## Dodatek č. 3 ke Smlouvě o dílo

Shora uvedené smluvní strany se dohodly na uzavření dodatku č. 3 (dále jen „dodatek“) ke Smlouvě o dílo ze dne 7. 10. 2021 ve znění dodatků č. 1 ze dne 31. 1. 2022 a č. 2 ze dne 18. 7. 2022, která byla uzavřena se zhotovitelem jako vybraným dodavatelem veřejné zakázky: „**BD Hajnice, novostavba a rekonstrukce bytovací a správní budovy**“. Veřejná zakázka byla oznámena ve Věstníku veřejných zakázek pod evidenčním číslem Z2021-004066 (dále jen „veřejná zakázka“).

BD Hajnice, novostavba a rekonstrukce ubytovací a správní budovy

31.1.34
CYKY-J 3x2,5
WL31.1.34
BRÁNA
VJEZD

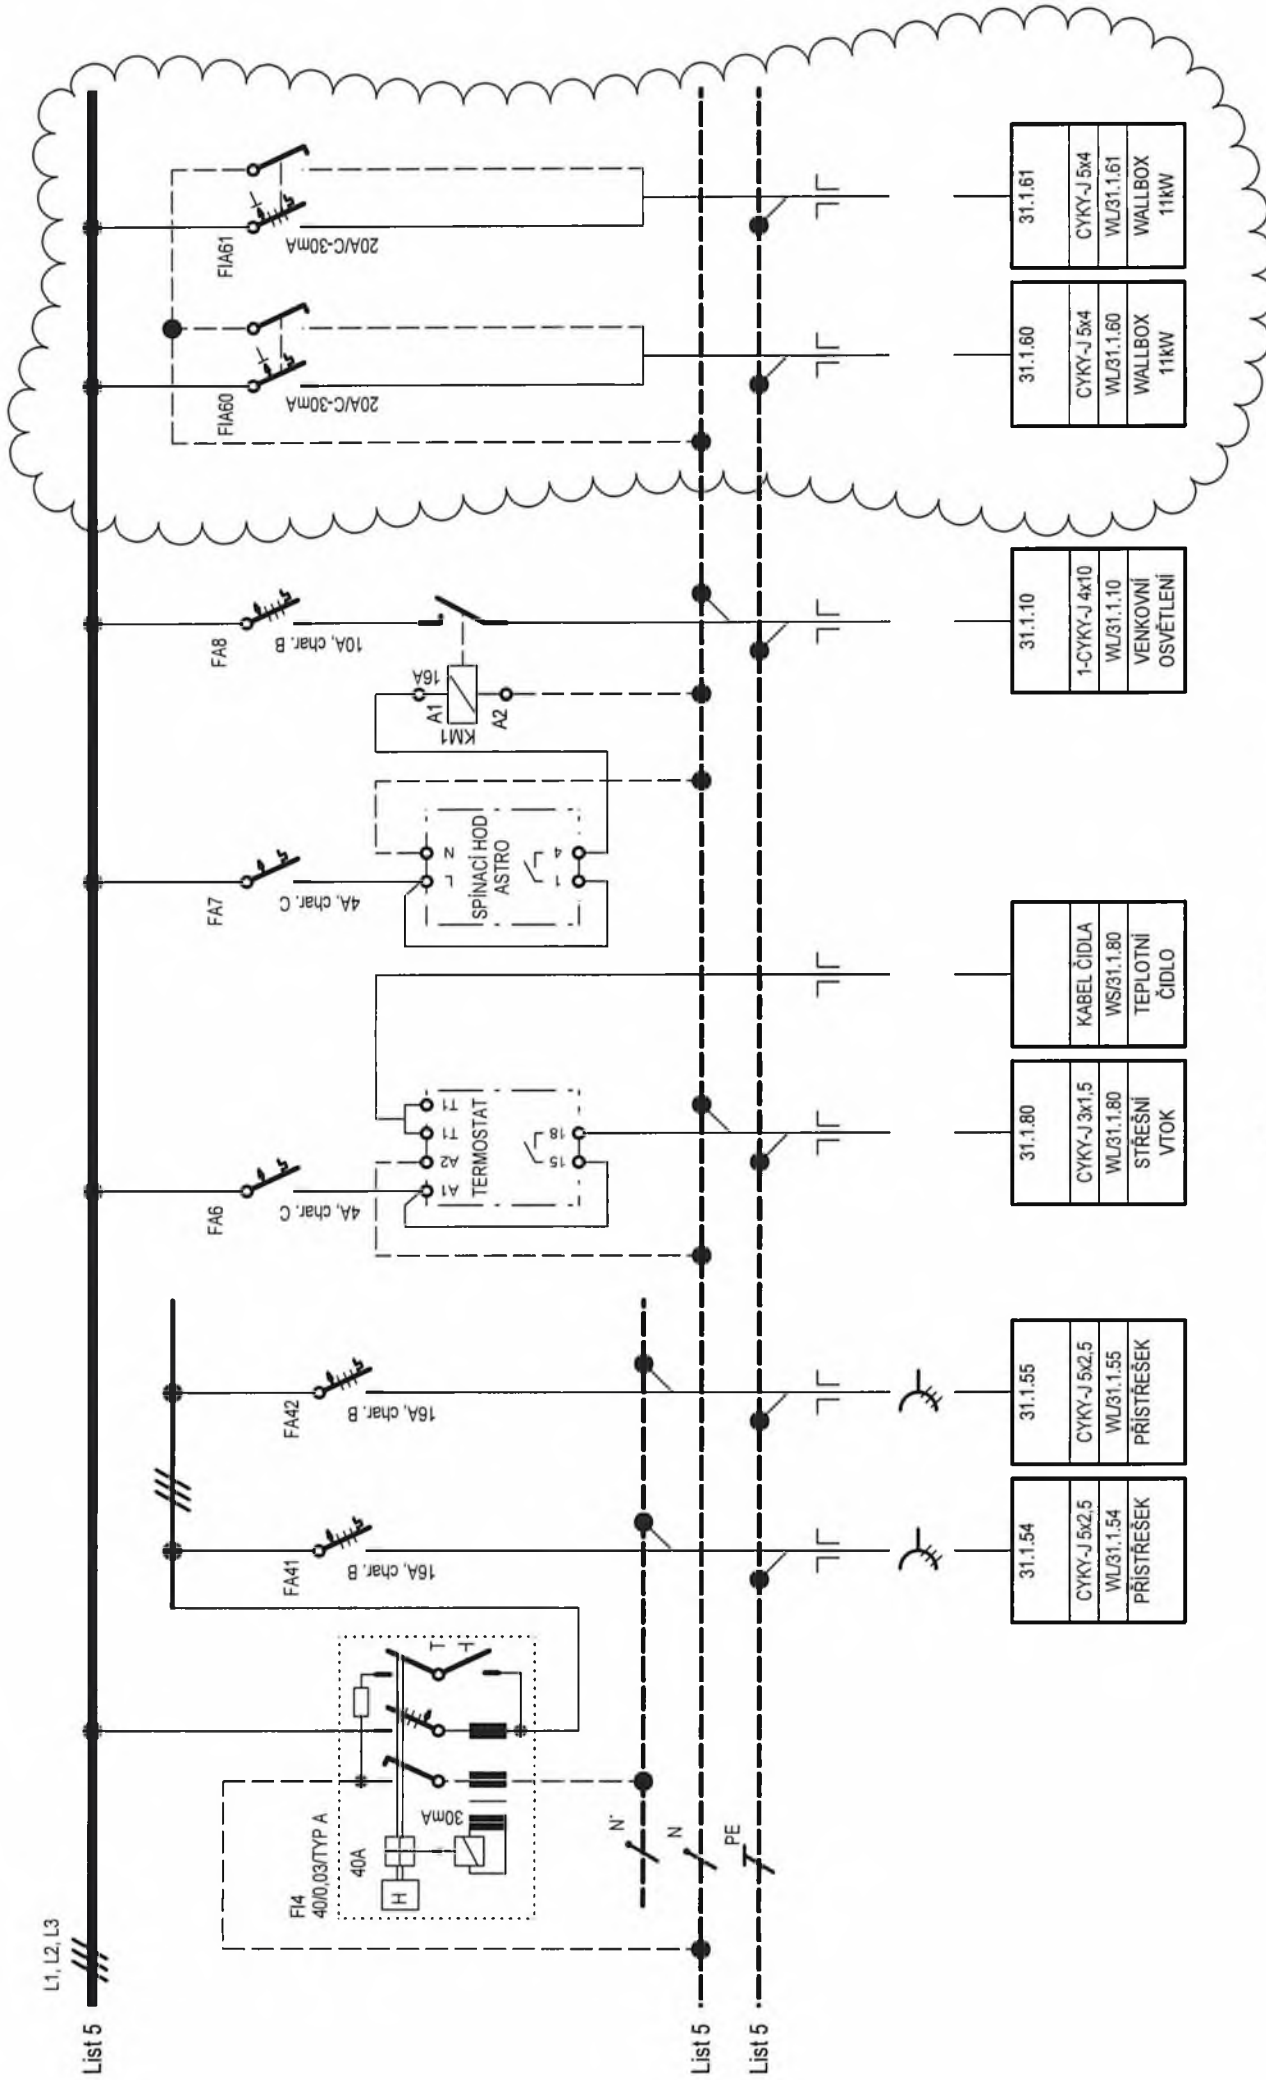
Zl.č.19 - doplnění 2ks dobijecích stanic

REVIZE 01 - DOPLNĚNÍ VÝVODU 60.61 - CHRÁNIČE S  
NADPŘÍVODOVOU OCHRANOU, VÝMĚNA PODRUŽNÉHO  
ELEKTROMĚRU - VÝSTUP MODBUS

Příloha č.3 – Zl.č.21

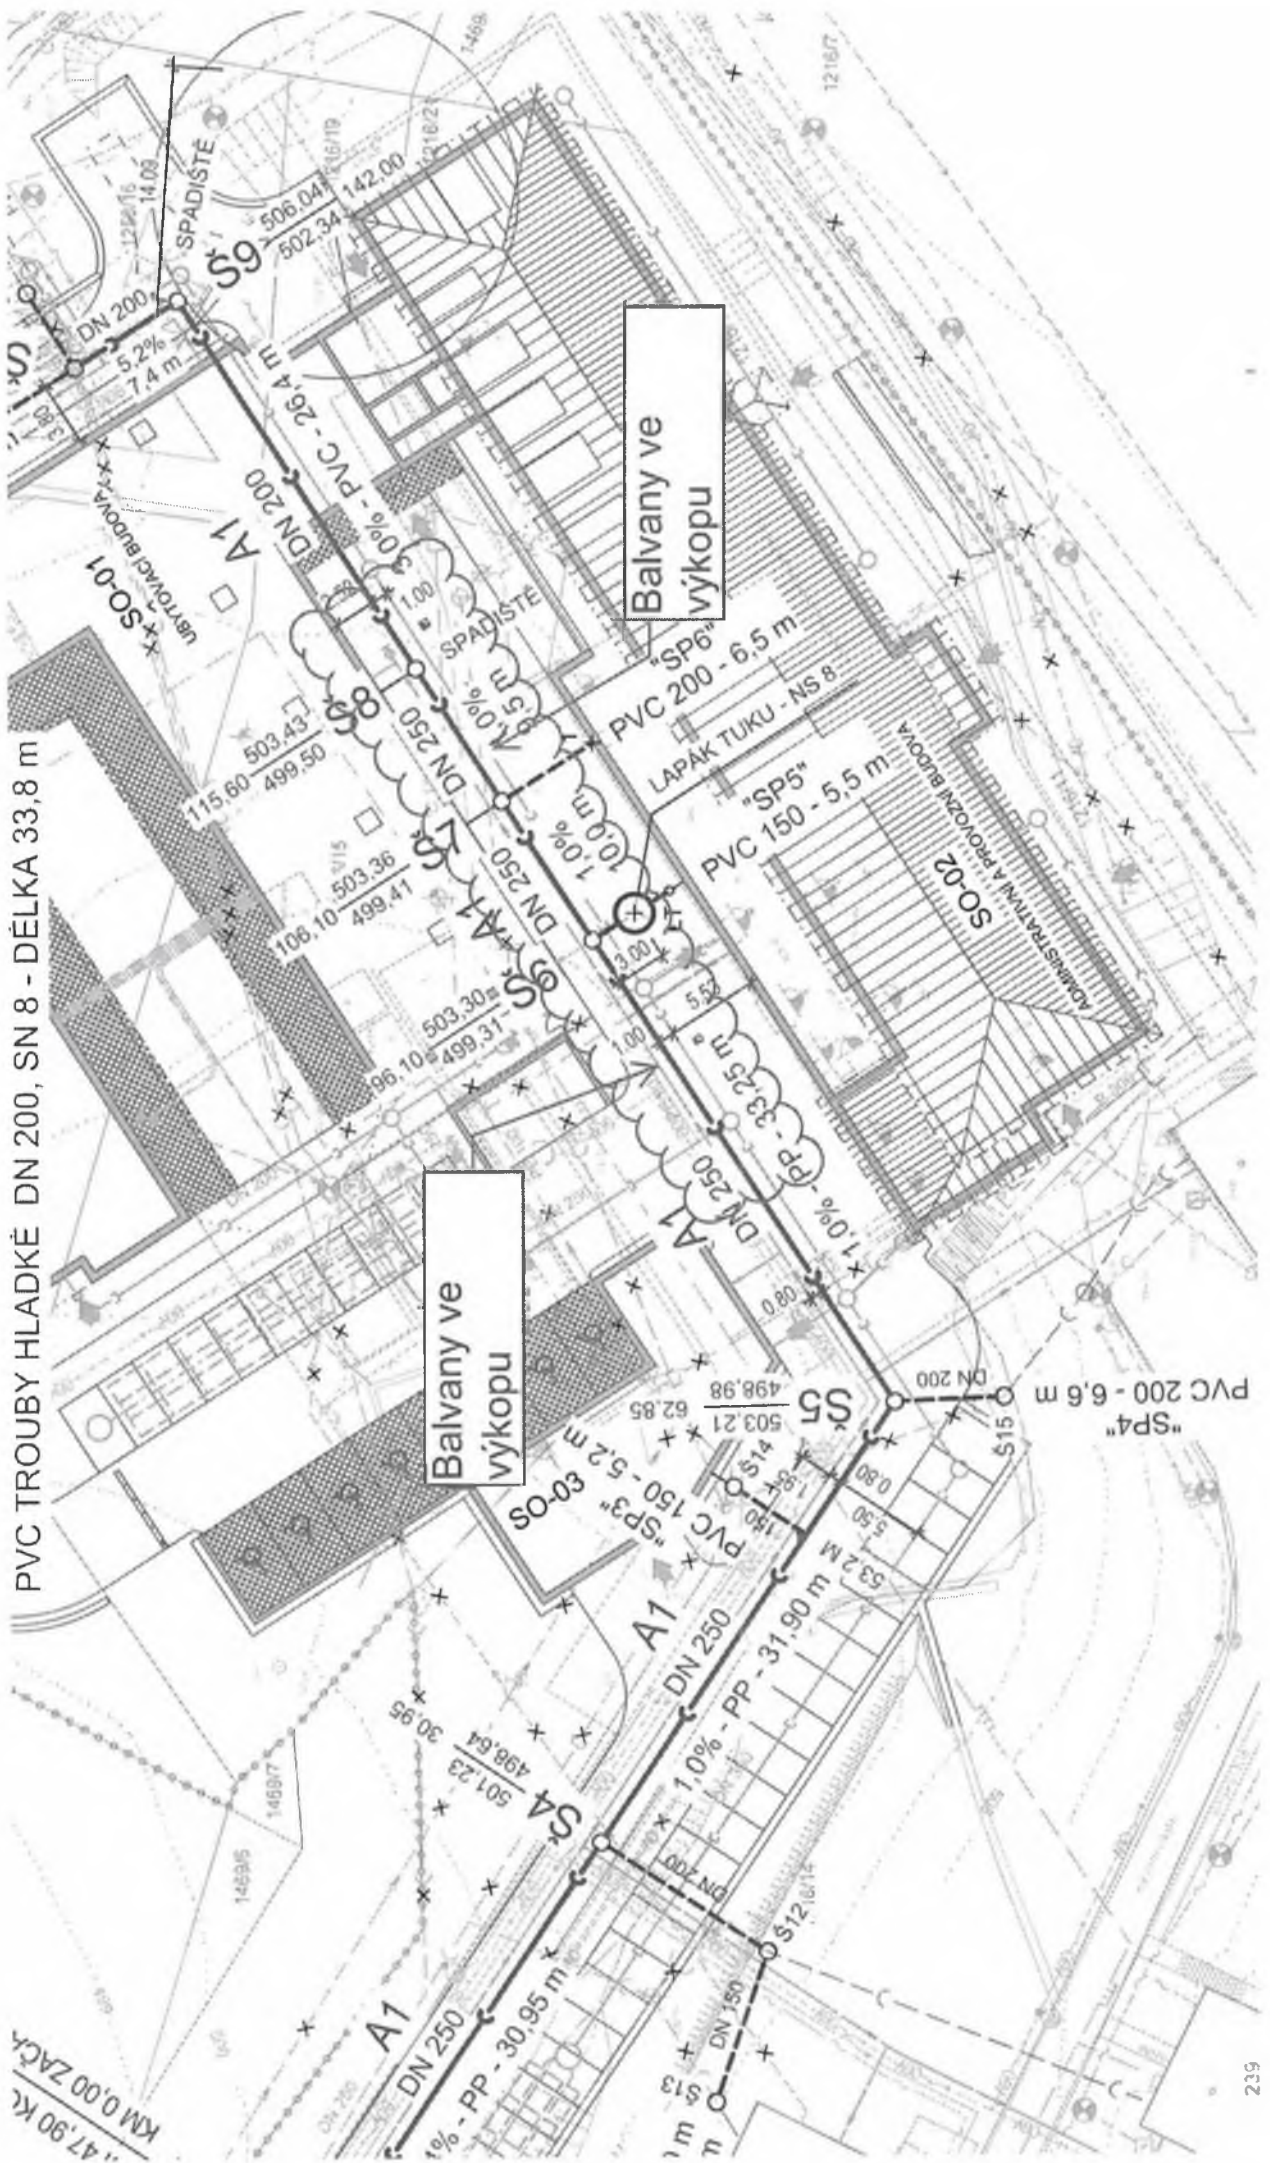
## ZL.č.21 - rozšíření výkopu pro kanalizaci

Příloha č.3 ZL.č.23

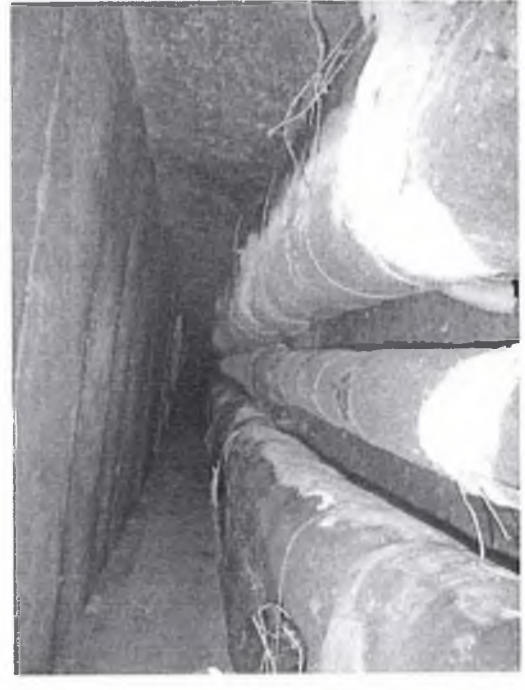
Část: ZL 23 - Zastropení teplovodního kanálu
